R20TS0595JJ0100

RX ファミリ

CAN API Firmware Integration Technology,

1. スマート・コンフィグレータでのコンフィグレーションに関する注意事項

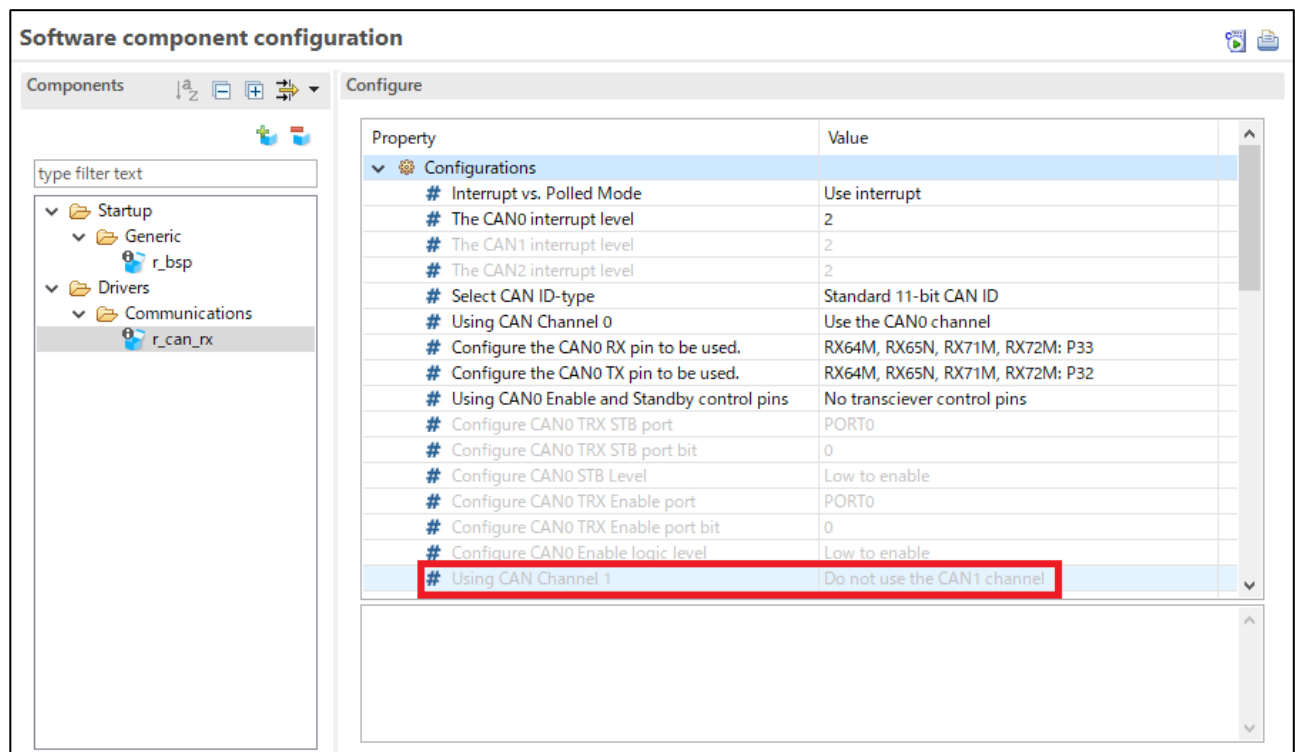
スマート・コンフィグレータを使用して、CAN Channel 1 のコンフィグレーションができません。

以下の画像のように、Using CAN Channel 1 の Value を操作できません。

CAN FIT モジュールの r_can_rx_vX.XX.mdf (注 1)に赤文字の処理を追加してください。

```
----- (前略) -----
<constraint display="Only RX64M, RX71M, RX65N and RX651 supported"
actionOnFail="disable">"${Device.group}" == "RX64M" || "${Device.group}" == "RX71M" ||
"${Device.group}" == "RX65N" || "${Device.group}" == "RX651"</constraint>
----- (後略) -----
```

```
----- (前略) -----
<constraint display="Only RX64M, RX65N, RX651 and RX71M supported"
actionOnFail="disable">"${Device.group}" == "RX64M" || "${Device.group}" == "RX65N" ||
"${Device.group}" == "RX651" || "${Device.group}" == "RX71M"</constraint>
----- (後略) -----
```

```
----- (前略) -----
<constraint display="Only RX64M, RX65N, RX651, RX71M and RX72M supported"
actionOnFail="disable">"${Device.group}" == "RX64M" || "${Device.group}" == "RX65N" ||
"${Device.group}" == "RX651" || "${Device.group}" == "RX71M" || "${Device.group}" ==
"RX72M"</constraint>
----- (後略) -----
```

```
----- (前略) -----
<constraint display="Only RX64M, RX65N, RX651, RX71M, RX72M, RX72N and RX66N
supported" actionOnFail="disable">"${Device.group}" == "RX64M" || "${Device.group}" ==
"RX65N" || "${Device.group}" == "RX651" || "${Device.group}" == "RX71M" || "${Device.group}"
== "RX72M" || "${Device.group}" == "RX72N" || "${Device.group}" == "RX66N"</constraint>
----- (後略) -----
```
